柏崎刈羽原子力発電所 第7号機  
工事計画認可申請に係る論点整理について  
(指摘事項に対する回答)

2020年6月8日  
東京電力ホールディングス株式会社

## ▶ 原子力発電所の新規制基準適合性に係る審査会合の指摘事項に対する回答

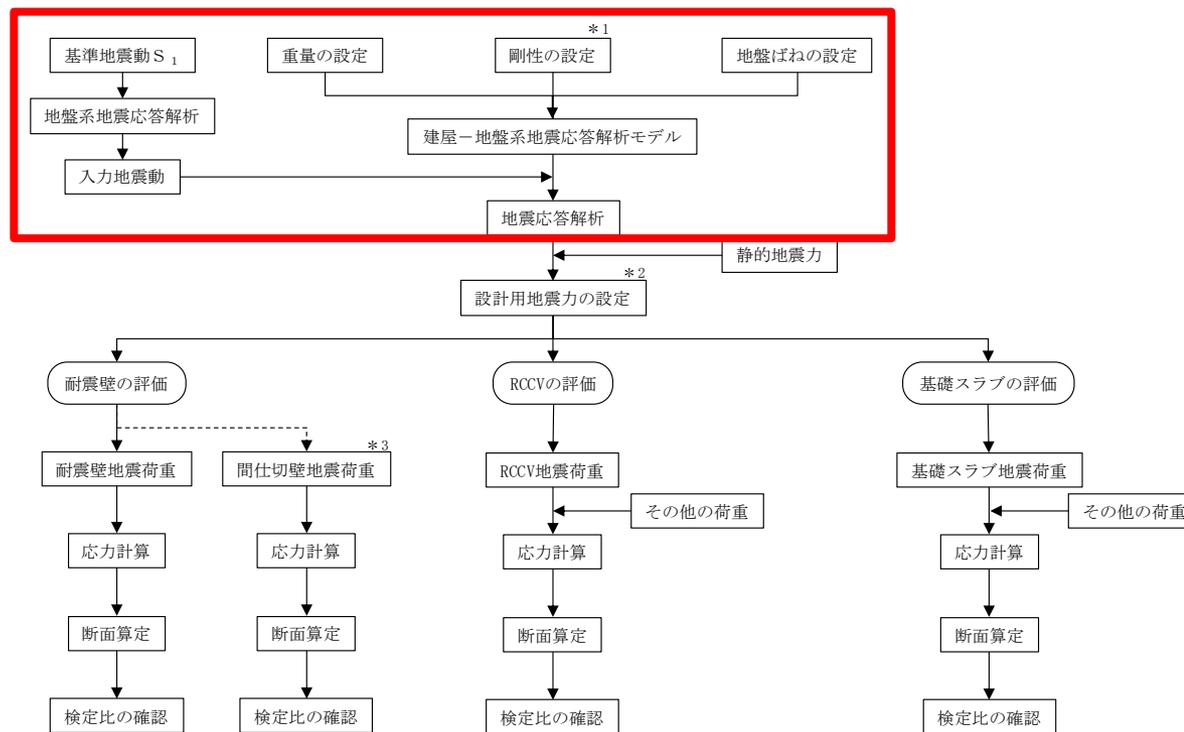
地震応答解析モデルにおいて補助壁を耐震要素として考慮することに関連して、設計体系の他のプロセスにおいての補助壁の取扱いを整理するとともに、設計体系の合理性及び結果の保守性の観点から設計体系の考え方を説明すること。

- ・ 地震応答解析の他の設計プロセスである耐震壁，RCCV，基礎スラブの評価において，補助壁の取扱いが整理されていない。

⇒設計体系全体として，補助壁を考慮することの合理性及び結果の保守性が確認できていない。

- ・ 設計体系のプロセスについて，既工認時及び今回工認における地震応答解析，設計用地震力，評価のフローを整理した。
- ・ 今回工認の耐震壁，RCCV，基礎スラブの評価における補助壁の取扱いを整理し，設計体系の合理性及び結果の保守性の観点から設計体系の考え方を示した。
